Znak sprawy: RI.271.1.12.2019

**WYJAŚNIENIE NR 1 TREŚCI SWIZ****Dot. przetargu nieograniczonego pn:****Budowa budynku żłobka wraz z przedszkolem w miejscowości Drezdenko**

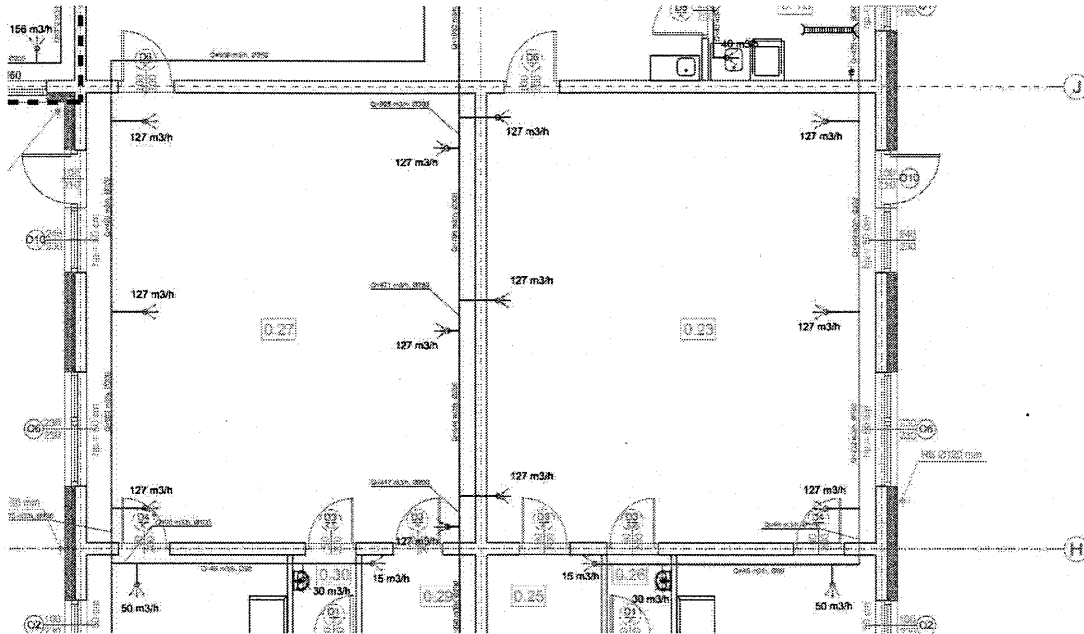
13) Zgodnie z projektem wentylacji wynika że kanały wentylacyjne prowadzimy pod stropem przez m.in. sale zajęć (na widoku) przy czym jest zapis że należy je obudować płytami gips-karton, są takie pomieszczenie w których średnica kanałów wentylacyjnych jest duża i zabudowa takiego kanału z płyt gips-karton wyniesie w przekroju ponad 50 x 50 cm. Czy inwestor jest przekonany że ma to tak wyglądać – chodzi o względy wizualne i estetyczne. Co innego gdyby był sufit podwieszany ale w projekcie (na przekroju) nie został wysowany. Co więcej są również odcinki instalacji gdzie potencjalna zabudowa kanałów wentylacyjnych z płyt gips.-karton. może wyjść w świetle okien lub równo z górnym ościeżem.

Proszę o podanie rozwiązania prowadzenia kanałów wentylacyjnych przez pomieszczenia.

Poniżej załączam fragment projektu który pokazuje ww. sytuację:

Odp. 13

Prace należy wykonać zgodnie z projektem budowlanym.
